**BULLETIN
DE
GARANTIE**

Bg11-17

DATE : MAI 2011	SECTION : 18 - Carrosserie
EXPIRATION: MAI 2013	
SUJET : COINCEMENT DES LOQUETS - PORTE DU RADIATEUR ET PORTE D'ACCÈS AU COMPARTIMENT DU FILTRE À PARTICULES

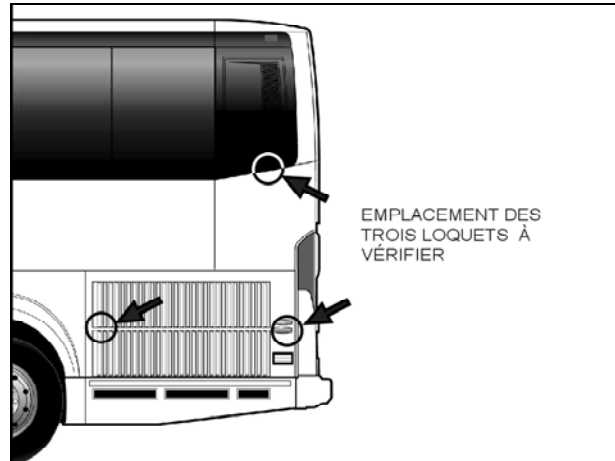
Sur les véhicules visés par ce bulletin, il est nécessaire de vérifier le bon fonctionnement des loquets (2) de la porte du radiateur ainsi que le loquet (1) de la porte d'accès au filtre à particules.

RAISON : Il est possible que le trou de la têtère soit légèrement ovale et/ou que le diamètre soit légèrement trop petit.

CONSÉQUENCE : Il est possible que le pêne coince dans la têtère, faisant en sorte que le pêne ne puisse reprendre sa position normale après la fermeture de la porte. Si cette situation se produit, la porte pourrait s'ouvrir de façon inattendue alors que le véhicule circule.

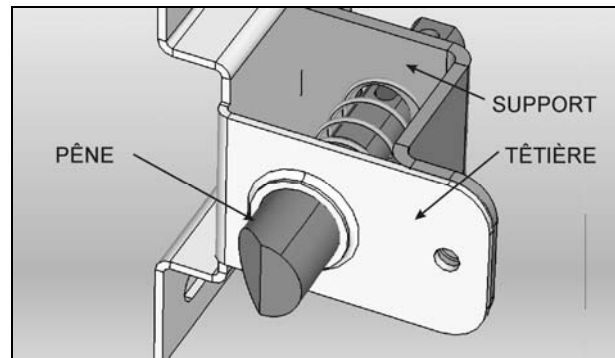
1. Identifier l'emplacement des trois loquets à l'aide de l'image de droite.
2. Ouvrir la porte du radiateur. Localiser les deux loquets.

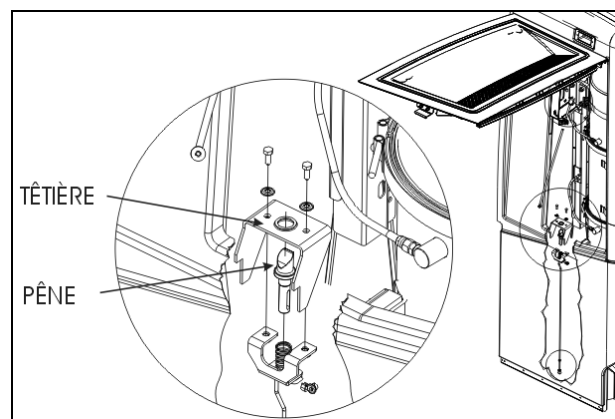
3. Vérifier qu'il y a un petit jeu entre le pêne et la têtère. Assurez-vous que le pêne coulisse librement et qu'il reprend sa place par l'action du ressort, lorsque relâché. Si le loquet respecte ces critères, alors aucune modification n'est nécessaire.

4. Effectuer la même vérification pour le pêne de la porte d'accès au filtre à particules.
5. Si les loquets ne fonctionnent pas correctement, effectuer le correctif qui suit.
6. Démontez le support, retirez le pêne et agrandir légèrement le diamètre du trou de la têtère à l'aide d'un alésoir ou d'un foret de 19mm.
7. Réinstaller le loquet, appliquez une légère couche de lubrifiant et vérifiez le bon fonctionnement du loquet.
